改善箇所説明図

基準不適合発生箇所

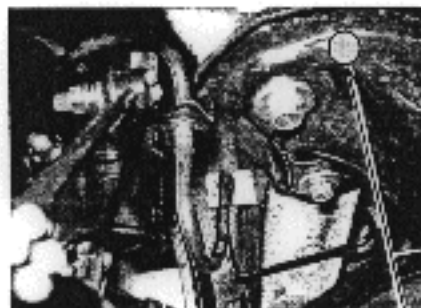
前輪駆動車のリヤサスペンション組立て工程が不適切なため、組立て工程において、左後輪ブレーキホースに傷が付いたものがあり、このままの状態で使用を続けると、当該部から潤滑液が漏れ、最悪の場合、制動力が低下するおそれがある。

全車種、当該ブレーキホースを点検し、傷があるものは良品と交換する。

注記：リヤクロスメンバに黄ペイントを塗布する。
